# 0015<sup>1</sup> Wärmeverbund Fischingen

Projekt zur Emissionsverminderung in der Schweiz

Monitoring-Zeitraum: Monitoring von 01.01.2017 bis 31.12.2017

Verifizierungsstelle SGS Société Générale de Surveillance SA

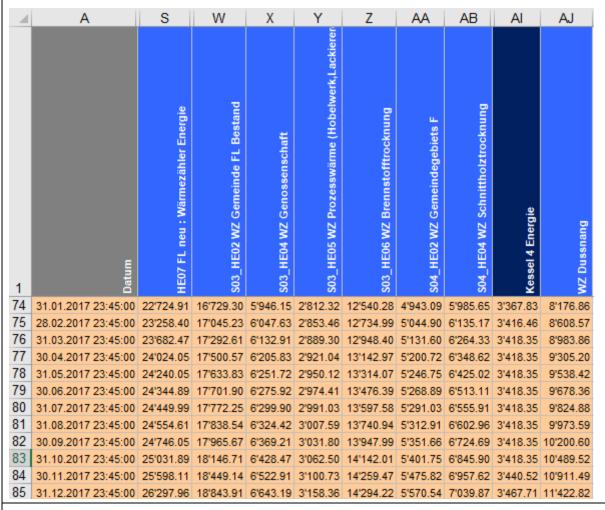
Bitte reichen Sie ein Foto des Zählers oder ein Printscreen ein vom 31.12.17 (oder kurz danach) ein, in dem folgende Zählerstände ersichtlich sind:

- Wärmezähler des Ölkessels
- WZ Dussnang
- S03 HE02 WZ Gemeinde FL Bestand
- S03 HE04 WZ Genossenschaft
- S03 HE05 WZ Prozesswärme (Hobelwerk, Lackiererei, Werkstatt)

Screenshot aus dem Excel-Sheet, in welchem die wesentlichen Grössen des Prozessleitsystems erfasst werden. Der Wärmezähler des Ölkessels heisst «Kessel 4 Energie». Die Angaben sind Zählerstände in MWh.

Die Gegenprüfung konnte durchgeführt werden. Die Werte passen mit den Angaben im Reiter «Emissionen» des Monitoringexcels überein.

Der Befund wird geschlossen.

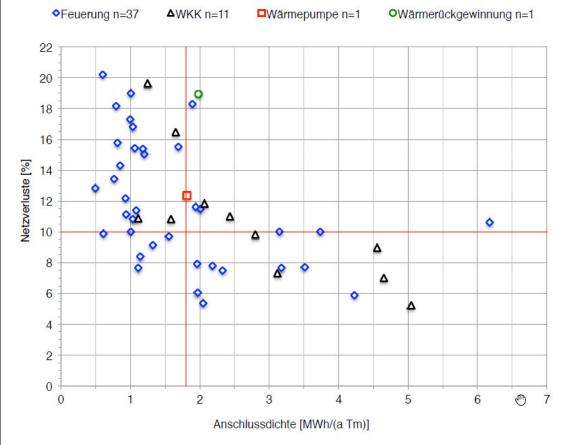
Den Monitoringunterlagen ist künftig eine Plausibilisierung der verkauften Wärme beizulegen: Die gesamte verkaufte Wärme ist mit der ins Netz abgegebene Wärme zu vergleichen und es ist zu begründen, ob die Differenz (= Wärmeverluste) erklärbar ist.

Die Plausibiliserung hat ergeben, dass die Netzverluste 22% ausmachen.
